# 改善箇所説明図

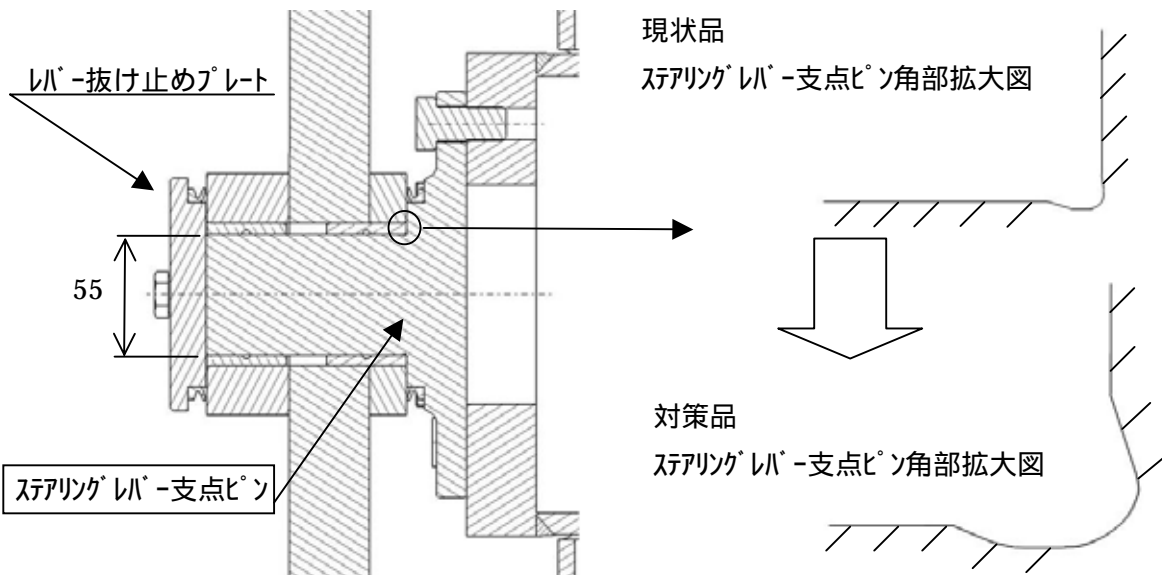
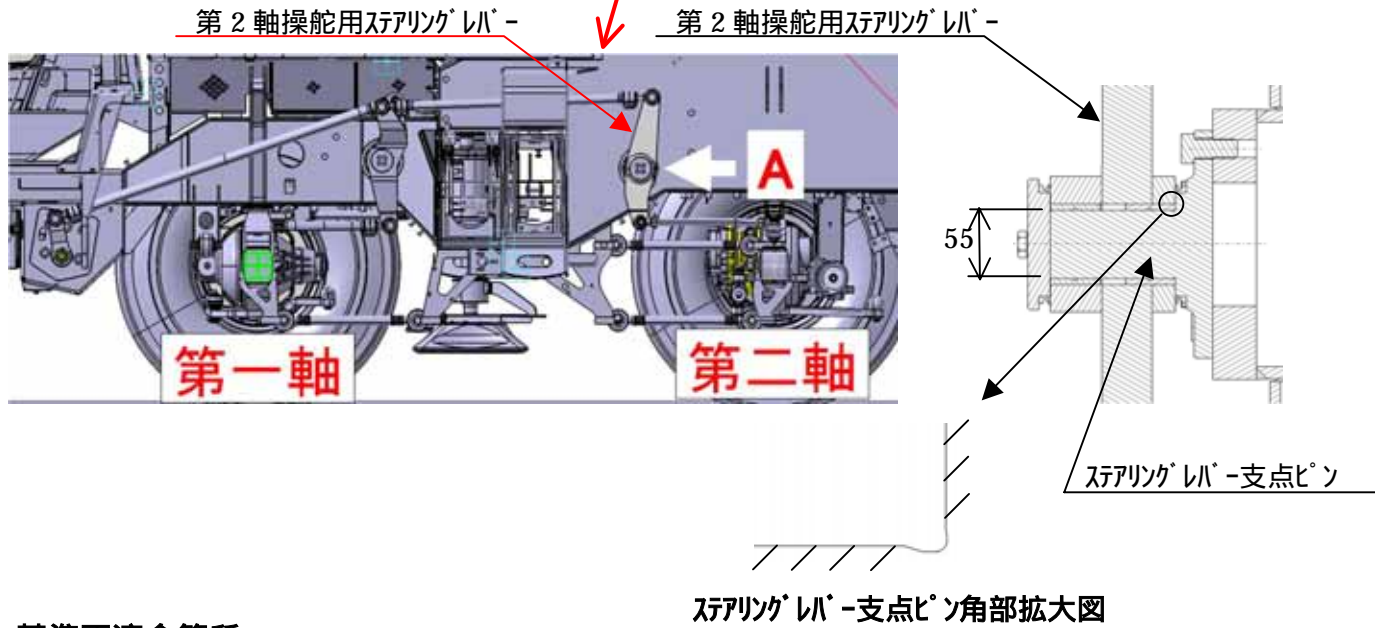
かじ取装置の第2軸操舵用ステアリングレバー支点ピンにおいて、角部の加工が不適切なため表面が粗いものがある。そのため、当該ピンの強度が低下するおそれがある。

全車両、第2軸操舵用ステアリングレバー支点ピンを対策品に交換する。

識別：レバー-抜け止めプレートに白色ペイントを塗布する。
